LuK Service Info

Part Nr. 230 0031 10 – 290/280mm TGU6

TB1045

Info: New design / Neues Design / Nouvelle conception / Nuevo diseño / Nuovo disegno / Nuovo segno

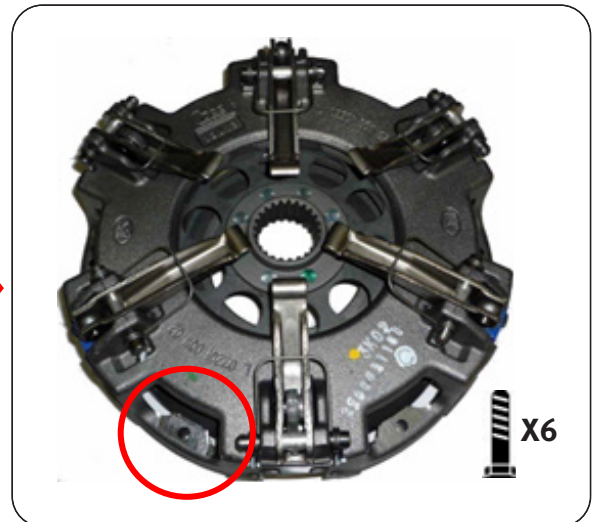
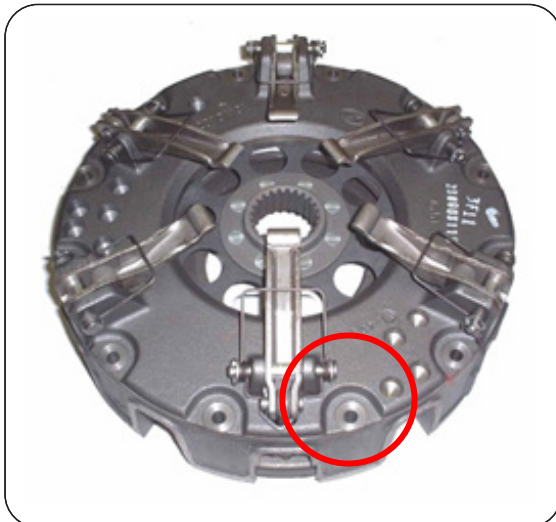
This new design utilises the latest clutch technology, using a vented housing for improved cooling and heat dispersal. Fully interchangeable with existing clutches with no modifications required to vehicle or flywheel. A new fixation bolt set 411 0164 11 6 x M8 x 1.25 x 50mm + Conical washer is supplied with new designs to accommodate the lower housing.
